Réponses à la demande de compléments du 19/08/2025 :

➤ **PC 50. Un document permettant de justifier que l'installation des serres, des hangars et des ombrières à usage agricole est nécessaire à l'exercice d'une activité agricole, pastorale ou forestière [Art. R. 431-27 II du code de l'urbanisme]**

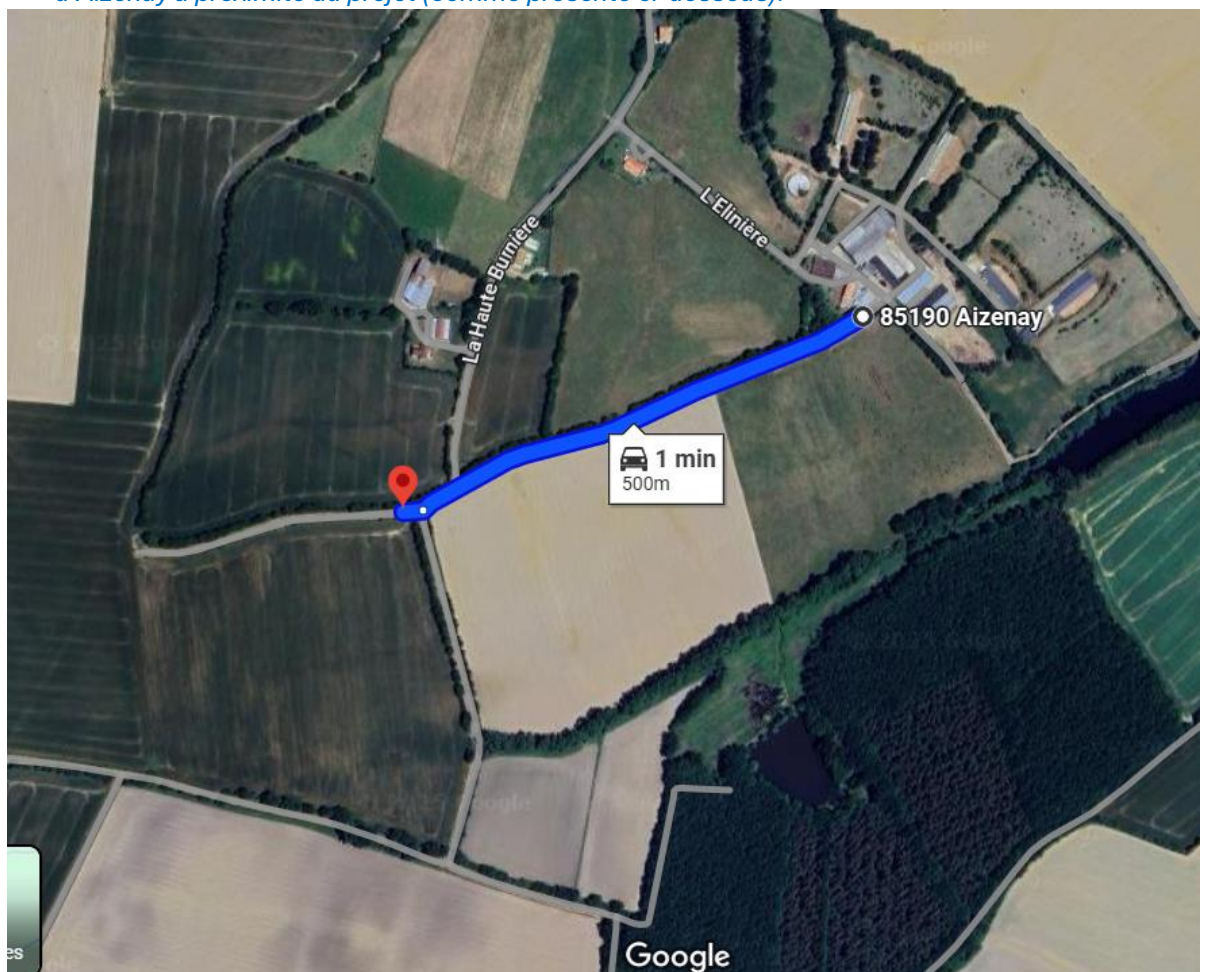
Rubrique 4.5 : merci d'indiquer dans cette rubrique de manière distincte les valeurs correspondant à l'emprise au sol des panneaux, la surface de la parcelle d'implantation du projet et le volume et l'emprise de la citerne incendie.

- Ajout des valeurs demandées
